Anomalie sur boîte à produit

Plusieurs lave-linges LF814RG21DK nous ont été retournés pour des symptômes de panne tels que:

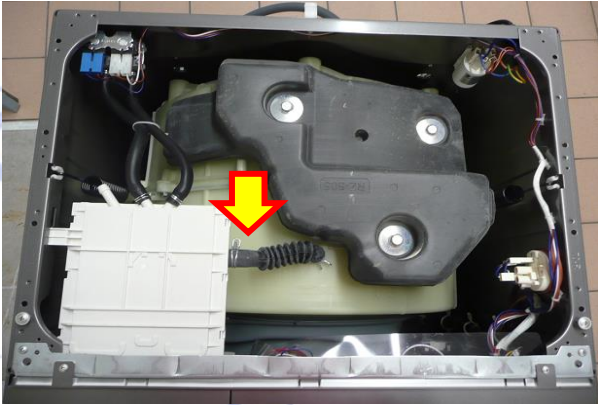
Après expertise, nous avons constaté qu'un phénomène de surpression survient dans la cuve. Le bloc laveur s'incline selon les modèles:

- vers l'arrière générant un frottement de la poulie sur la carrosserie
- vers l'avant entraînant un reflux de l'eau présente dans la durite boîte/cuve

Cette surpression peut également provoquer un code erreur E04.

Toutes ces pannes ont une même origine, à savoir un opercule toujours présent dans la boîte à produit au niveau de la durite de mise à l'air.

Après retrait de cet opercule, les appareils fonctionnent normalement.

<p>Retirer le dessus de l'appareil</p>	<p>puis démonter la durite de mise à l'air côté boîte à produit.</p>

<p>Insérer un tournevis à l'intérieur du raccord correspondant à la durite</p>	<p>et exercer une pression sur le tournevis pour ôter l'opercule</p>
